Tableau de réponses bâtiments A et B

Relevé des insuffisances - DREAL	Réponse de l'exploitant
<p><u>1/ Conditions de remise en état du site</u> Il est demandé au pétitionnaire de fournir l'avis du maire sur l'état dans lequel sera remis le site lors de l'arrêt de son exploitation, et de ne préciser qu'un seul état dans lequel sera remis le site lors de l'arrêt de l'exploitation. Toutefois, l'inspection rappelle que l'avis est réputé favorable si le maire ne l'a pas rendu dans un délai de 45 jours de sa saisine par le pétitionnaire</p>	<p>Une phrase a été intégrée au chapitre 9 de la PJ4. Le maire n'ayant pas répondu dans un délai de 45 jours, l'avis est réputé favorable.</p>
<p><u>2/ Étude de la conformité réglementaire du projet</u> La nomenclature des installations classées a été modifiée. En particulier, le régime de l'autorisation des rubriques 1530, 1532 (excepté pour les substances dégageant de la poussière), 2662, 2663 a été supprimé. Le seuil le plus contraignant est dorénavant l'enregistrement. L'objectif est d'éviter dans la mesure du possible un classement des produits combustibles à la fois sous la rubrique 1510 et ces sous rubriques</p> <p>L'AM du 11 avril 2017 relati

Le schéma ci-dessous recense les séparateurs :

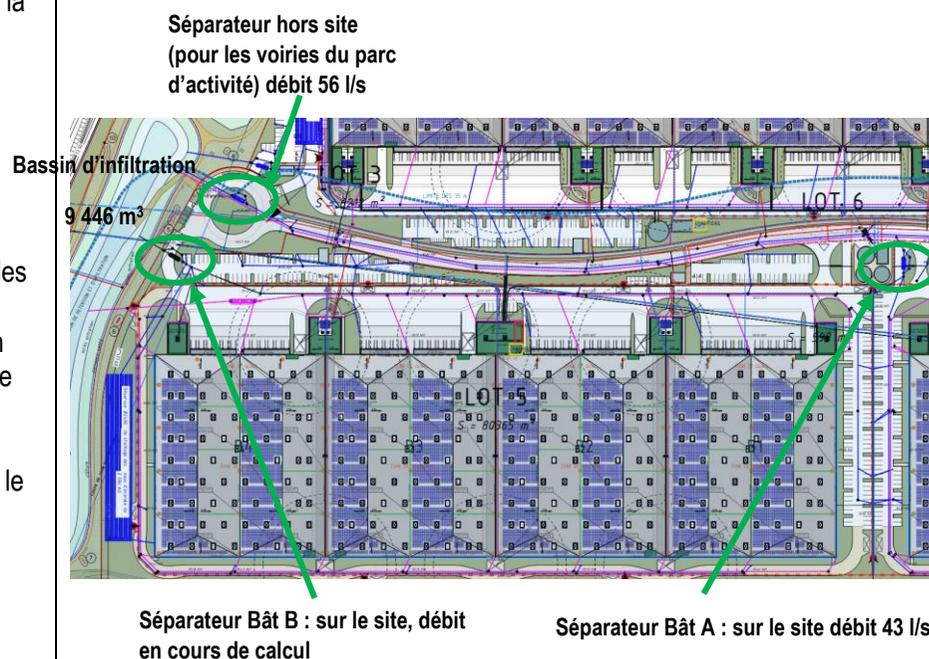
On note une contradiction dans le dimensionnement des dispositifs de gestions des eaux pluviales :

- page 85 étude d'impact : les eaux pluviales de voirie sont traitées par un séparateur à hydrocarbure de classe A et débit 43 l/s installé en sortie de réseau (pour chaque bâtiment). Ce séparateur est précédé par un déboureur de 6 m³ ;
- page 121 étude d'impact : le séparateur est de classe A et débit 56/s, et le déboureur est de 11 m³ ;
- page 17 résumé de l'étude d'impact : la gestion des eaux pluviales de parking et voirie est réalisée par des séparateurs d'hydrocarbures avec déboueurs en sortie de réseau avant d'être infiltré dans les bassins d'infiltration.

Le nombre de séparateur, de déboureur, de bassin d'infiltration est différent selon les documents mentionnés ci-dessus. Le pétitionnaire devra ainsi préciser leur nombre exact afin de lever toute ambiguïté et de faciliter la compréhension du dossier. De même, le pétitionnaire devra préciser exactement les valeurs retenues suite au dimensionnement des ouvrages de gestion des eaux pluviales (valeurs différentes dans l'étude d'impact pages 85 et 121), et confirmer que les ouvrages de gestion des eaux de pluie sont dimensionnés pour recevoir simultanément les eaux pluviales issues du site "Bâtiments A et B" (objet du présent rapport) et du site "Bâtiment C".

Préciser le nombre de vannes de coupure et de séparateur (surligné en jaune) pour le site bâtiments A et B

Sur le site des bâtiments A et B, il y a donc deux séparateurs d'hydrocarbures : un associé à chaque bâtiment. Celui du bâtiment A aura un débit de 43 l/s, celui du bâtiment B est en cours de dimensionnement.

Les eaux se rejettent ensuite dans un bassin d'infiltration dimensionné pour les bâtiments A/B, C et les voiries du Parc, d'un volume d'environ 9 446 m³.

Le séparateur d'un débit de 56l/s traite les voiries centrales entre les bâtiments A/B et C. Les eaux se rejettent dans le bassin d'infiltration de 9 446 m³.

Il est bien prévu un séparateur pour chaque bâtiment avec une vanne associée en aval de chaque séparateur à hydrocarbures (voir schéma du point 3).
